BUDAPESTI 4. sz. METRÓVONAL

K2 szerződés

Kapcsolódó felszíni beruházások megvalósítása

1. SZ. KIEGÉSZÍTÉS
AZ AJÁNLATKÉRÉSI DOKUMENTÁCIÓHOZ

Kálvin téri

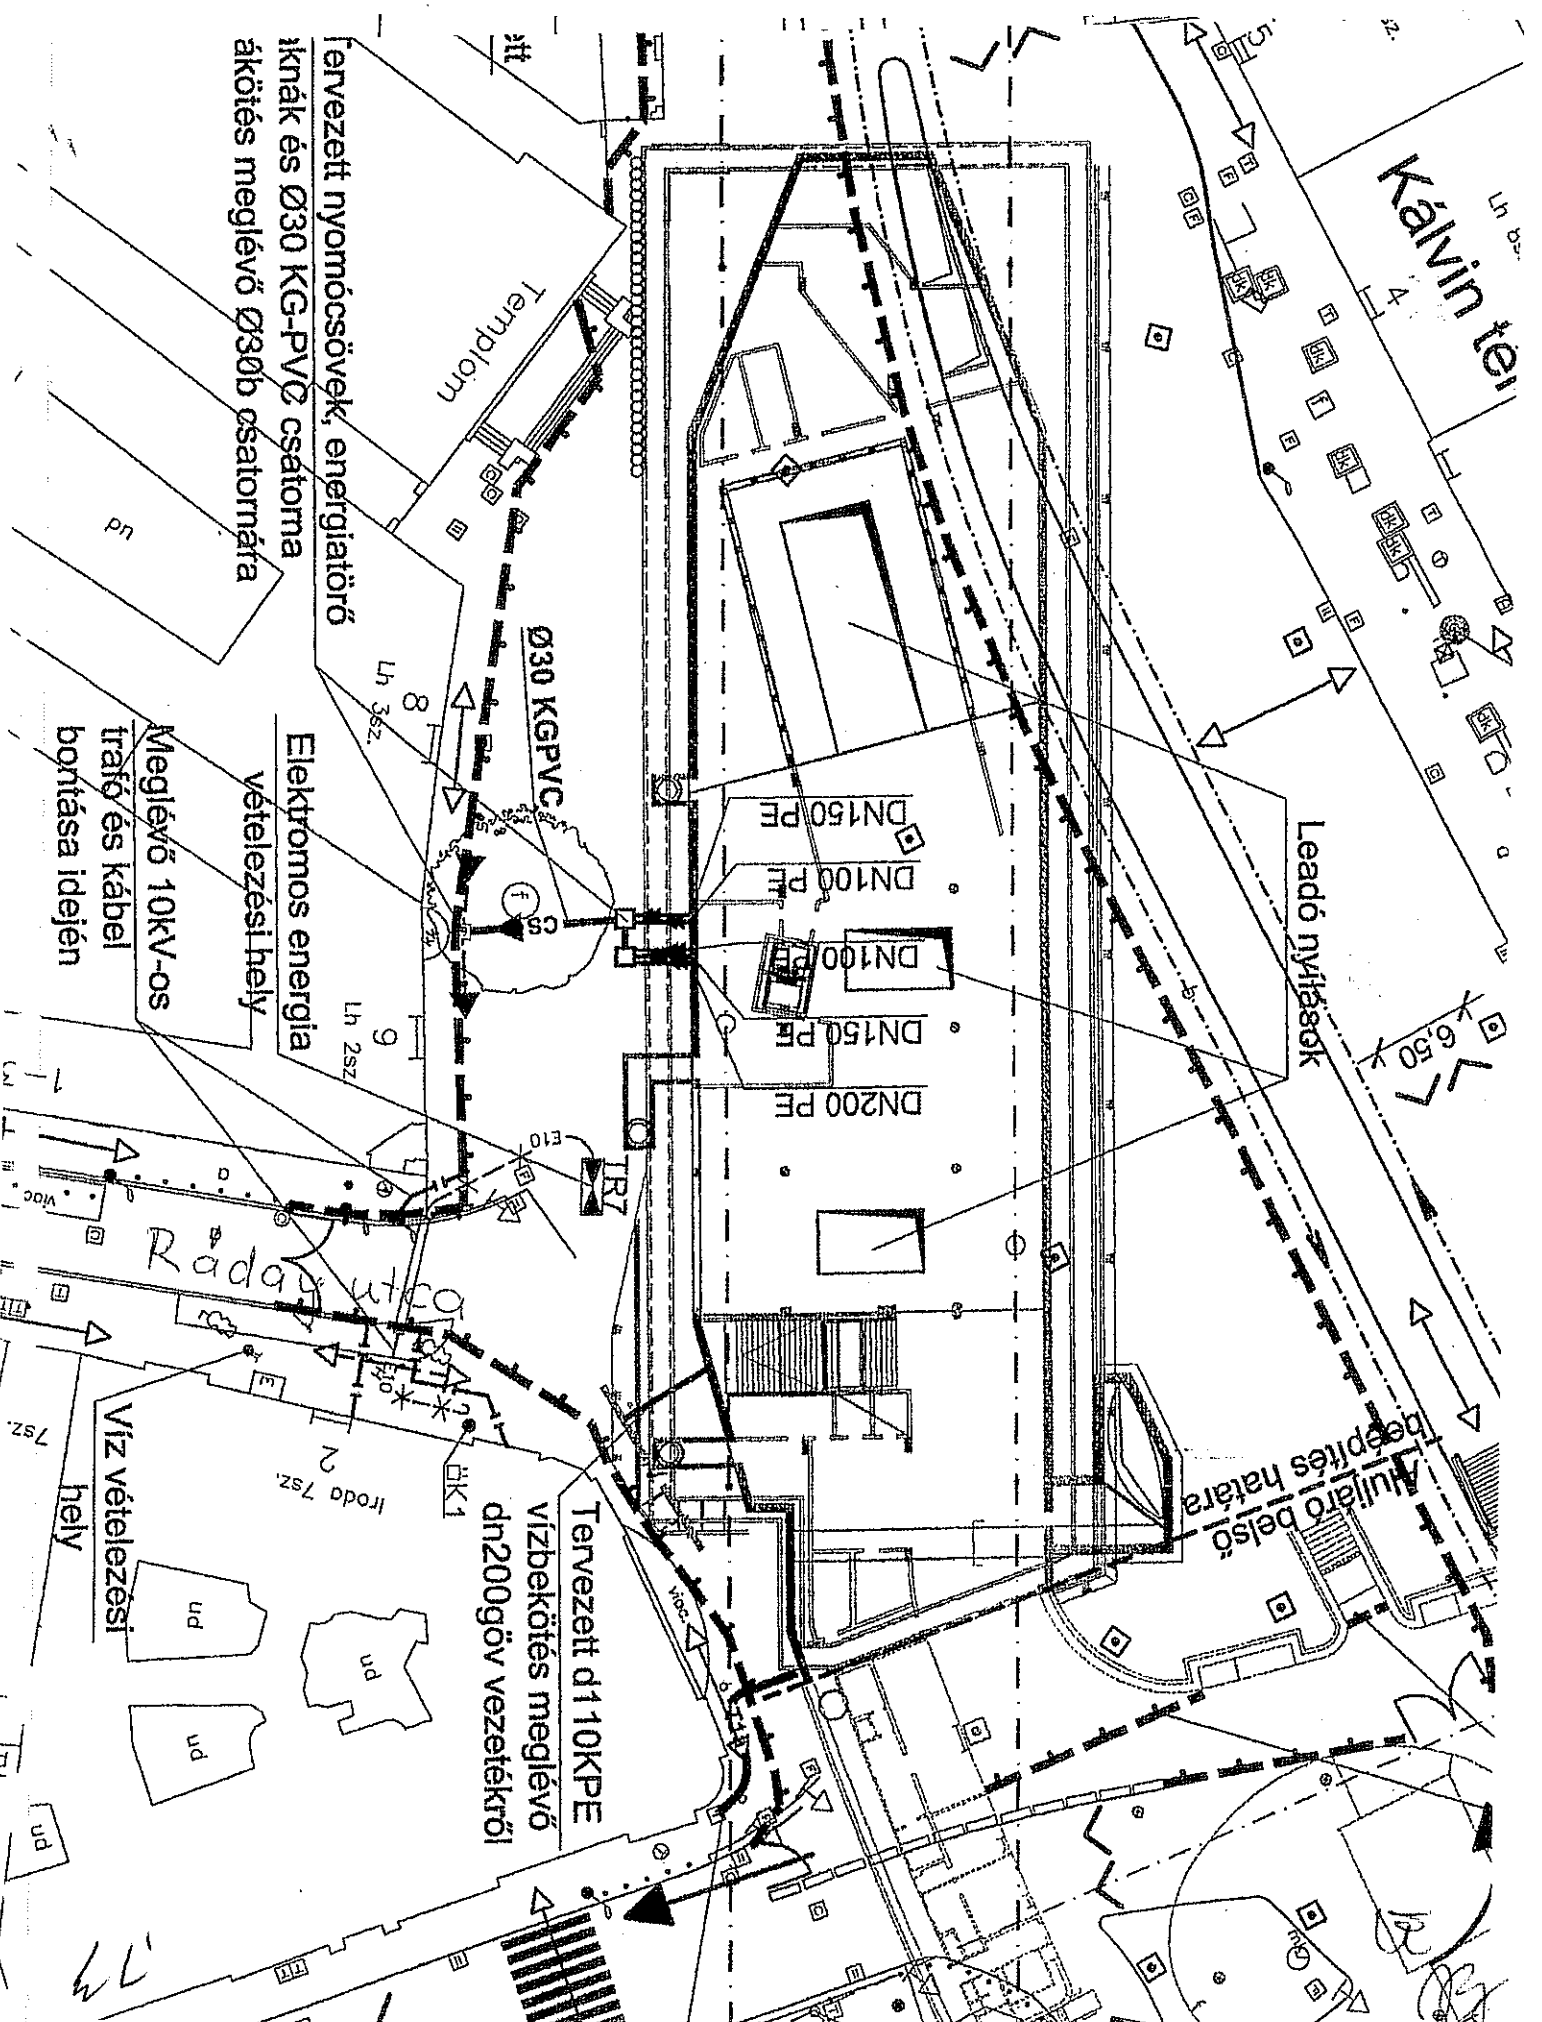
K54. A Kálvin tér organizációs tervében a tér déli oldalán az állomásépítés organizációja miatt leadónyílásokat kell biztosítani az állomás belső beépítéséhez. Ez mekkora helyigénnyel jár, és időben mettől – meddig tart? Fenti külső körülményeket hogyan vegye figyelembe Ajánlattevő az építési ütemterv készítésénél?

Válasz: Jelen 2. sz. Kiegészítés 3. melléklete tartalmazza a leadónyílások helyét.

A hivatkozott területet érintő munkákat 2010. júliusi kezdéssel kérjük ütemezni.
